Oggetto: [ID_VIP: 6299] Procedura di Verifica di assoggettabilità a VIA ai sensi dell'art.19 del D. lgs. 152/2006 integrata con la V.INC.A. ai sensi dell'art. 5 del D.P.R. 357/1997 e Verifica del Piano di Utilizzo ai sensi dell'art. 9 del D.P.R.120/2017 - Progetto definitivo "S.S. 89 *Garganica* – Lavori di realizzazione della viabilità di San Giovanni Rotondo e realizzazione dell'asta di collegamento

Parere espresso nella seduta del 20 /09/2021 - PARERE

Oggetto: ID_VIP: 6299] Procedura di Verifica di assoggettabilità a VIA ai sensi dell'art.19 del D. lgs. 152/2006 integrata con la V.INC.A. ai sensi dell'art. 5 del D.P.R. 357/1997 e Verifica del Piano di Utilizzo ai sensi dell'art. 9 del D.P.R.120/2017 - Progetto definitivo "S.S. 89 *Garganica* – Lavori di realizzazione della viabilità di San Giovanni Rotondo e realizzazione dell'asta di collegamento da San Giovanni Rotondo al capoluogo Dauno (Manfredonia) " – 1° Stralcio – Manfredonia (Km 172+000) – Aeroporto di Amendola (Km 186+000) - intervento rientrante tra le opere commissariate con D.P.C.M. del 16.04.2021 – codice CUP F51B16000590001

Semivincolo n. 1 (Elaborato T00_EG00_GEN_PL01_A – Stralcio)

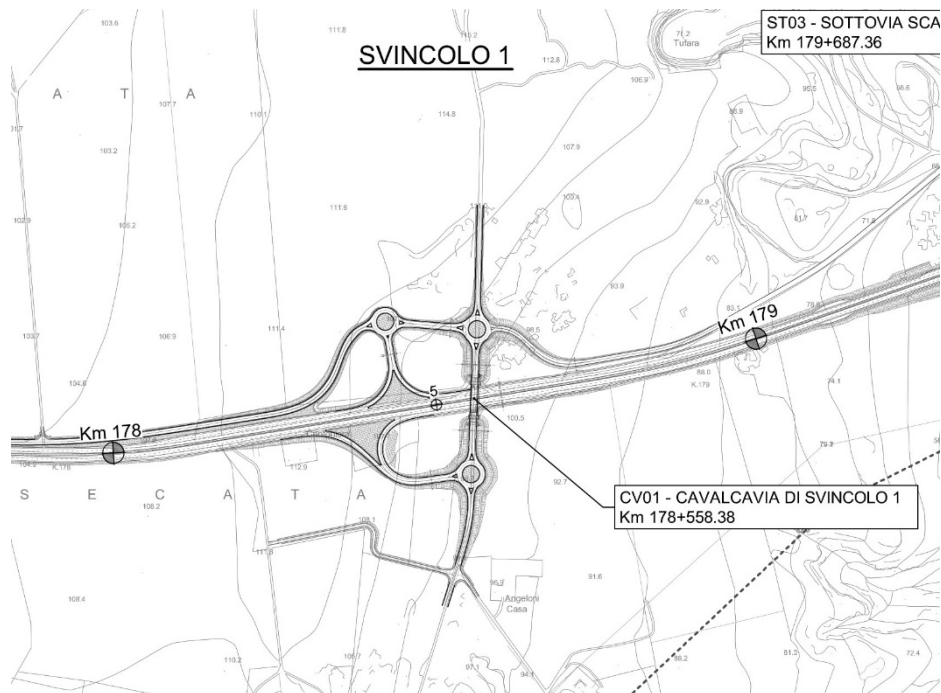
- il semi-svincolo 1 al Km 175+460 in corrispondenza del complesso abbaziale di S. Leonardo di Siponto, uno dei siti di maggiore valore culturale e storico dell'intera area daunia, ancorchè finalizzato anche a consentire un migliore accesso al sito stesso, appare caratterizzato da una estesa articolazione e concatenazione di elementi viari, che impegnano una superficie rilevante, vicinissima al complesso vincolato. Per quanto in sede di adeguamento del progetto alle prescrizioni di tutela archeologica espresse dalla Soprintendenza nelle fasi precedenti di progettazione sia stato introdotto uno scostamento verso nord dell'asse viario, la posizione prevista dell'infrastruttura resta molto vicina al complesso vincolato, con il rischio di apportare in ogni caso un significativo livello di interferenza paesaggistica, ambientale (scarichi atmosferici) e soprattutto acustica. In rapporto a quest'ultimo aspetto, si evidenzia il fatto che lo svincolo in sottoattraversamento della nuova sede viaria principale avviene in trincea ma la sede principale resta a quota campagna e in generale il complesso monumentale rimane leggermente sottoposto (circa un metro) rispetto alla livelletta stradale. Non è dato sapere se nelle fasi pregresse di sviluppo della progettazione siano state valutate ipotesi differenti da questa. L'intervento propone l'adozione, come in tutti gli svincoli, di un sistema articolato di strutture vegetazionali (v. T00-IA03-AMB-PL01-A e T00-IA03-AMB-PL02-A Planimetria-degli-interventi-di-inserimento-paesaggistico-ambientale), anche in funzione di barriera antirumore, che tuttavia, in assenza di masse significative in grado di attenuarne la propagazione e l'intensità, non potrà avere che effetti limitati.

Lo svincolo n. 1 (Elaborato T00_EG00_GEN_PL01_A – Stralcio)

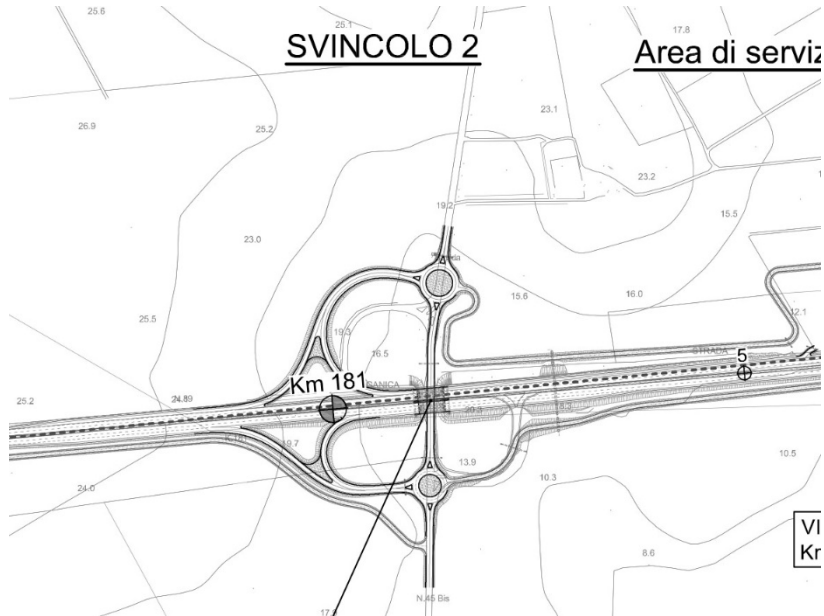
- Lo svincolo n. 1 al km 178+588, prevede il ricorso a tre rotonde, in rilevato ed un cavalcavia di collegamento tra i due lati, con un significativo impegno di superfici ed un'elevata interferenza di tipo visuale sul contesto paesaggistico e percettivo

Lo svincolo n. 2 (Elaborato T00_EG00_GEN_PL01_A – Stralcio)

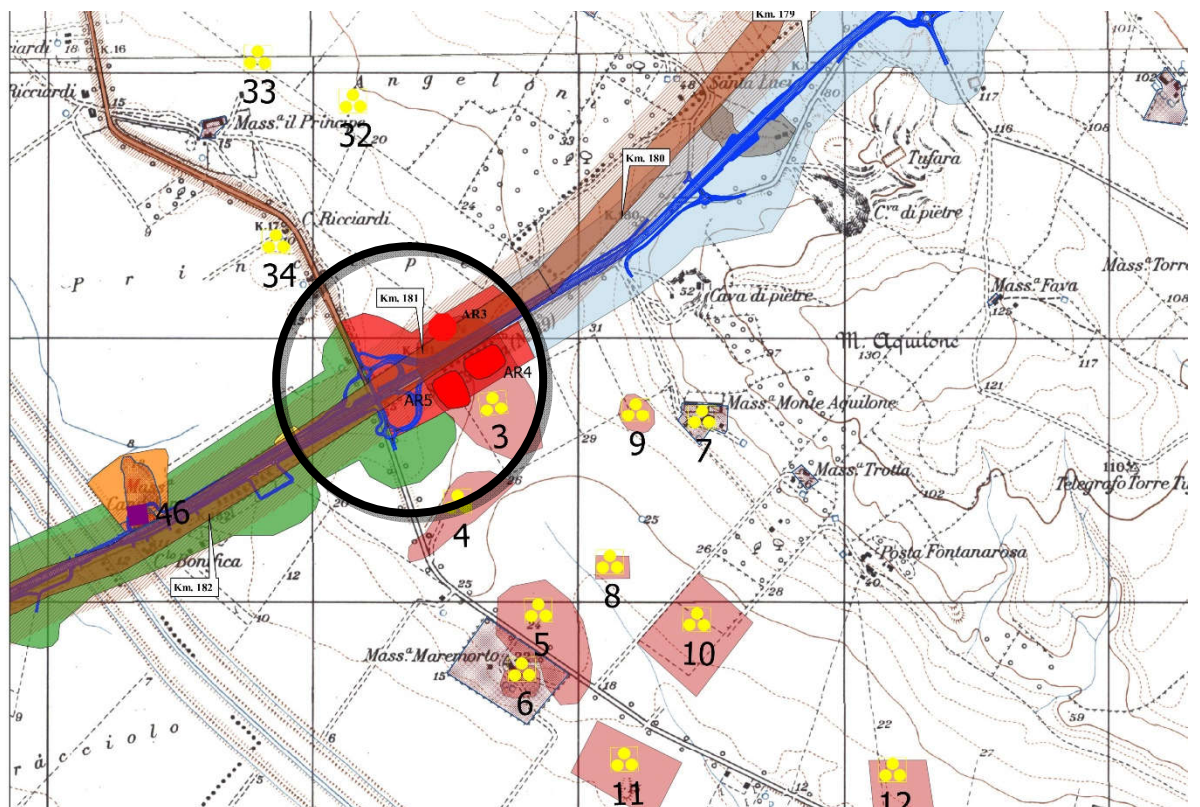
- Lo svincolo n. 2 al km 181+105 ripropone, semplificato, lo schema del n. 1 ma adottando la soluzione del sottoattraversamento, di fatto sovrapponendosi sul piano planimetrico a quello esistente (privo però di connessione trasversale), e dove emerge una complessa e critica sovrapposizione con il corridoio storico culturale del tracciato del Regio Tratturo n.12 “Foggia - Campoloto”, già interessato in tutto il tratto occidentale dell’intervento, dove sede stradale e tratturo coincidono, da un livello medio-alto di erosione per effetto dell’allargamento complessivo del fascio infrastrutturale (sede+complanari).

T00-SG00-AMB-CT08-A Carta del rischio archeologico (stralcio). In rosso le aree ad elevato rischio archeologico in corrispondenza dello svincolo 2.

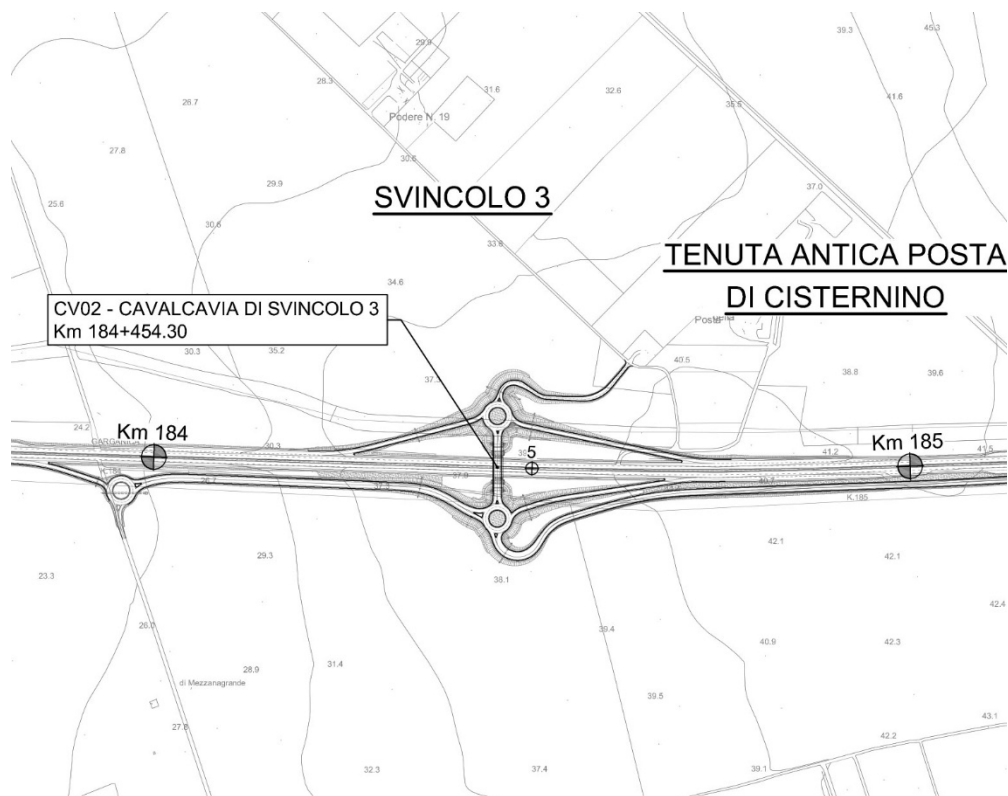
- Il problema del rischio archeologico alto interessa peraltro anche il sito dello svincolo n.2 che già manifesta un elevato livello di rischio archeologico per la sovrapposizione tra l’area di intervento e quella del Regio Tratturo (insieme alla prossimità ad altri siti di interesse). L’analisi della documentazione illustra peraltro con chiarezza la natura stratificata sul piano storico e archeologico del territorio quantomeno su tutta la porzione occidentale del tracciato emerge dalla stessa relazione archeologica che nel descrivere il rapporto tra intervento e contesto ne evidenzia la complessità: *“Il progetto di ammodernamento della S.S. 89 ‘Garganica’ tra loc. Villaggio Amendola e Manfredonia Sud attraversa per circa 14 km un territorio che fu oggetto di scelte insediative e frequentazione intense dalla Preistoria fino al Medioevo, una via di comunicazione di estrema importanza sia dal punto di vista economico, **ricalcando parte del tratturo Foggia-Campolato**, sia dal punto di vista religioso, nell’ambito dei*

Svincolo 3 (Elaborato T00_EG00_GEN_PL01_A – Stralcio)

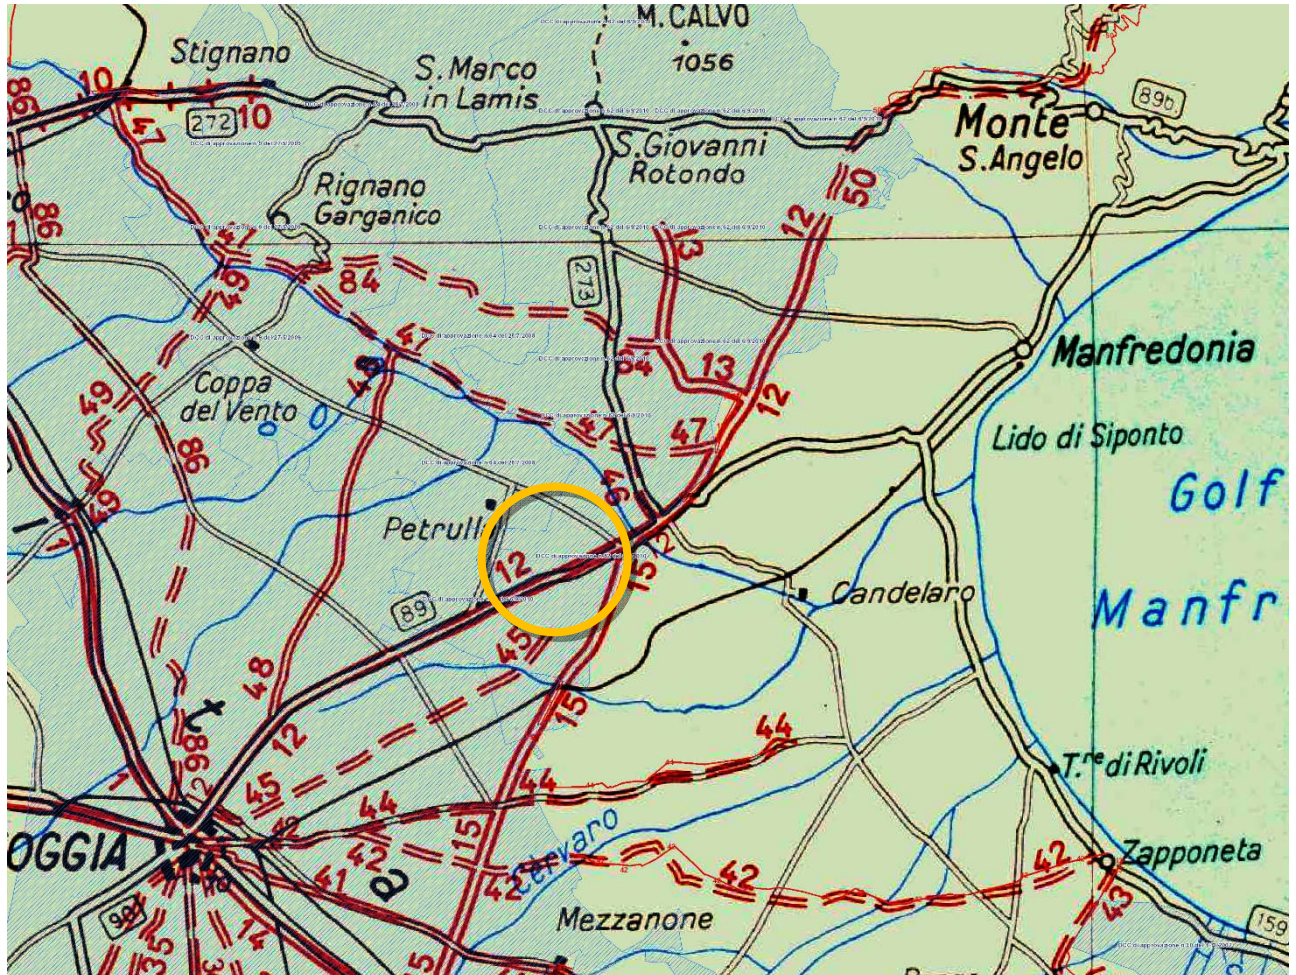
- Lo svincolo n. 3, al km 184-454 costituito da un nuovo cavalcavia con rotatorie in rilevato ripropone sia i problemi evidenziati per lo svincolo n. 1 ed inoltre, sul lato nord, si sovrappone integralmente al tracciato il tracciato del Regio Tratturo n.12 “Foggia – Campolato. In questo caso l’opera oblitera completamente il tracciato, come peraltro è ben evidenziato negli elaborati sul rischio archeologico (V. Elaborato T00-SG00-AMB-CT07-A Carta del rischio archeologico) non solo in relazione alla presenza del tratturo ma in generale di un sistema di beni e testimonianze storico culturali.
